# KERÉKPÁROS MISKOLC EGYESÜLET

Miskolc, 2016. május 17.

**Tárgy: sétálóutca forgalomtechnikai tervének véleményezése**

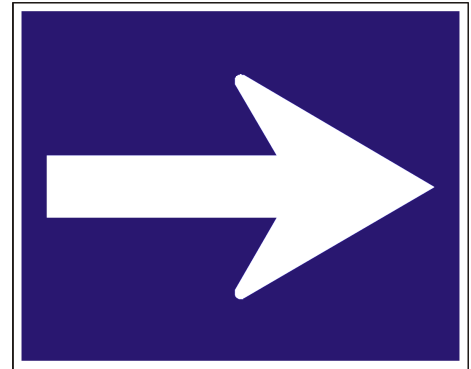
A tervezési területen csak a *Déryné utca (északi oldal)* ilyen.

Javasolt táblázás:

- az utca északi belépési pontján egyesített jelzőtábla, felül betétjében 20-as számot tartalmazó C-033 *Sebességkorlátozás*, alatta C-002 *Mindkét irányból behajtani tilos*, legalul H-083 *Kivéve engedéllyel*,
- a villamospálya fedezésére B-001 *Elsőbbségadás kötelező*, villamost, kerékpárt, és két irányban nyilakat mutató egyedi kiegészítő táblával, valamint C-029 *Jobbra bekanyarodni tilos*, villamost és kerékpárt ábrázoló egyedi KIVÉVE kiegészítő táblával.
